改善箇所説明図

レッツ

アドレス V50

エンジン制御コンピュータ

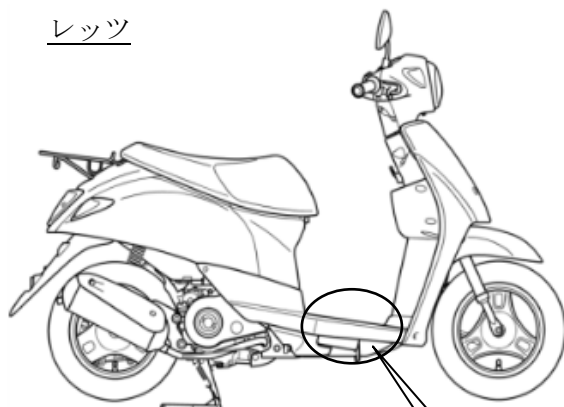
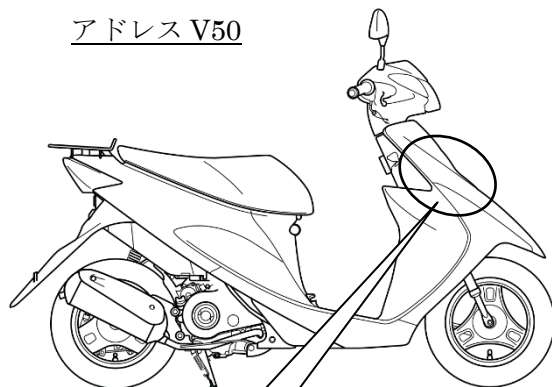
不具合発生箇所

エンジン制御コンピュータにおいて、制御プログラムが不適切なため、

- ① 燃焼室にカーボンが堆積し、その一部が剥がれ落ち、排気バルブまたは吸気バルブのシート面に噛み込むことがある。そのため圧縮不足となり、停止直前のエンストやエンジン始動不良となるおそれがある。
- ② スロットルを開けて始動した場合、エンジンの点火制御が適切に行われず、発進時または減速後の再加速時にエンストを起こすおそれがある。

改善の内容

全車両、エンジン制御コンピュータを対策品と交換する。

識別 : 車台番号打刻付近に緑色のシールを貼付する。
